Réf. DPC : 2043-0035/07/2020-127PU *(corr. DPC : Mme C. Leclercq)*
Réf. CRMS : AA/KD/**BXL30011_655_squareFrereOrban_grilles**
Annexe : 1 dossier

Objet : BRUXELLES. Square Frère Orban (architecte paysagiste L. FUCHS).
Pose d'une section supplémentaire de grille devant le monument Gendebien, côté rue de la Science.
Avis préalable de la CRMS

Simulation extraite du dossier

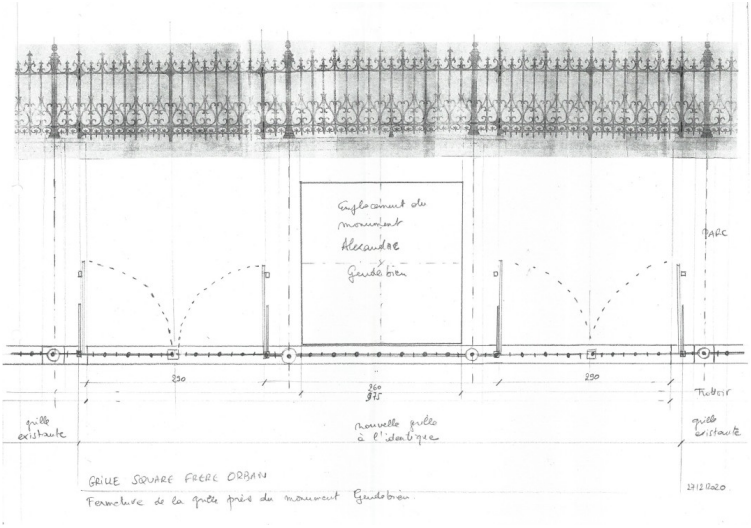
Toutefois, si cette portion supplémentaire de grilles s'intègrerait correctement aux grilles existantes, elle risque de cloisonner le monument et d'en limiter la bonne perception de part et d'autre. Afin de laisser davantage de visibilité et d'espace au monument, ***une autre option pourrait ainsi être envisagée : celle de contourner la statue à l'instar de ce qui existe au monument Frère-Orban (cf. illustration ci-dessous) au moyen d'une grille basse de part et d'autre de la face avant du socle de la statue et d'une grille haute (identique à celles existantes) sur les trois autres côtés. Des ouvrants pourraient être combinés de part et d'autre de cette formule.***

- ***ajouter à la demande de permis d'urbanisme, des plans détaillés de la situation existante de référence sur une portion significative de la grille (par exemple 15 m) afin de comparer facilement les proportions des ouvrants et parties fixes existantes avec la/les situation(s) projetée(s) ;***

- ***fournir dans la demande de permis d'urbanisme, des plans et élévations détaillés des grilles ajoutées afin de garantir un résultat à la fois techniquement valable, fidèle à l'existant et compatible avec l'esthétique du square protégé ;***

- ***spécifier les moyens de fixation des nouvelles grilles (basses et hautes) dans le soubassement existant en pierre bleue ;***
- ***remplacer le soubassement en pierre bleue devant le monument Gendebien (intervention des années 1950) par une reproduction à l'identique du soubassement en pierre bleue (dimensions et taille) pour la partie fixe des nouvelles grilles.***

Ancien plan de la situation de la place de la Justice (extrait du dossier)

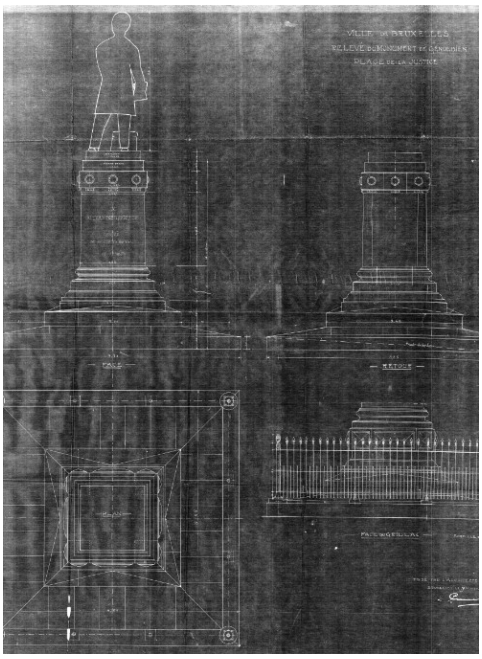
La mise en œuvre de cette option devrait toutefois s'accompagner du remplacement de la dolomie par un revêtement en dur autour du socle (par exemple au moyen de grandes dalles en pierre bleue comme au pied du monument Frère-Orban) et de la restitution/l'ajout d'éléments structurels (tels que renseignés sur le dessin historique pour la place de la Justice). Bien que plus onéreux, un tel aménagement serait plus esthétique et plus valorisant tant pour le monument que pour le site classé.
